OMFB HYDRAULIC COMPONENTS®

Info

PDM pour Boite à vitesse MERCEDES, EATON-E, ZF, VOLVO

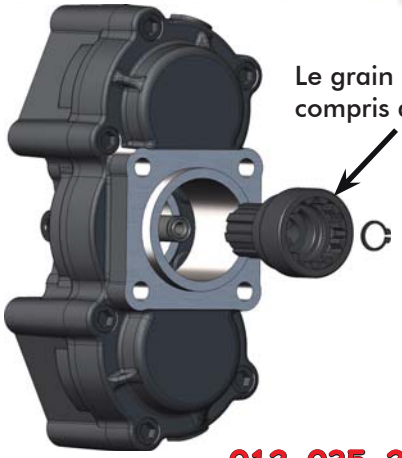
Le grain mouvant est compris dans l'adaptateur

012-035-22178

Le grain mouvant mono-bloc compris dans la PDM

010-036-02175

La PDM à double sortie 012-035-22178 a été modifiée dans le groupe d'enclenchement, maintenant il y a un grain monobloc pour garantir une majeure fiabilité même dans des conditions d'utilisation extrêmes. Pour gérer au mieux cette modification ont été crées pour commander des nouvelles références soit pour la PDM soit pour les adaptateurs. Adaptateurs qu'irons à changer en fontion du type de Boite à vitesse. Avec les nouveaux adaptateurs ne sera plus fourni le grain interchangeable à fixer sur la PDM, mais seulement les accessoires pour le montage de la Prise elle-même sur la Boite à vitesse.
